Działając na podstawie art. 38 ust. 1 i 2 ustawy z 29.01.2004 r. – Prawo zamówień publicznych (t.j. Dz.U. z 2017 r. poz. 1579 ze zm.), **Zamawiający – Muzeum Zamkowe w Malborku**, przekazuje poniżej treść zapytania wraz z odpowiedzią w postępowaniu o udzielenie zamówienia publicznego pn. **Remont sanitariatów na terenie Muzeum Zamkowego w Malborku i Oddziału w Kwidzynie. Znak sprawy ZP.2611.15.2017.bm:**

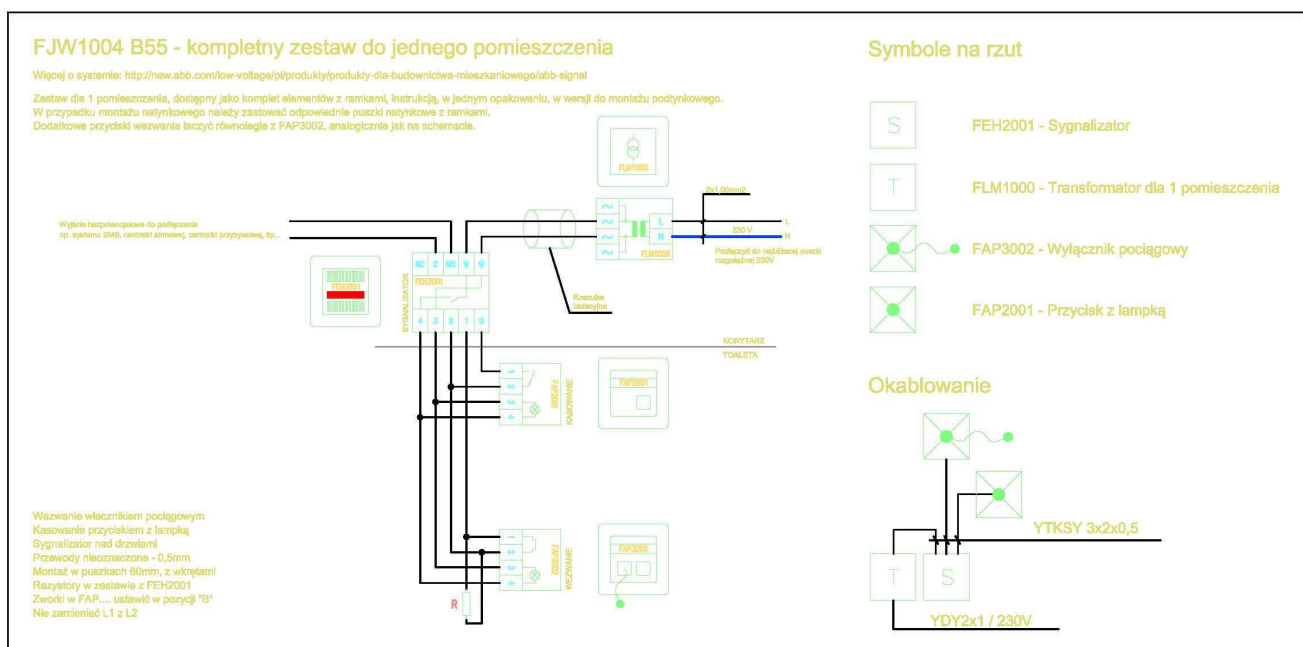
1. Prosimy o uzupełnienie dokumentacji o schematy instalacji przyzywowych dla cz. 1 – dziedziniec Zamku Średniego i cz. 2 – Przedzamecze.
2. Prosimy o uzupełnienie dokumentacji o specyfikację oprawy opisanej w Przedmiarze, jako „taśma LED” (długość, moc) dla wszystkich części zamówienia.

Ad. 1. Zamawiający załącza przykładowy system przyzywowy. Zgodnie z zapisem par. 3 ust. 3 SIWZ Zamawiający dopuszcza rozwiązania równoważne.
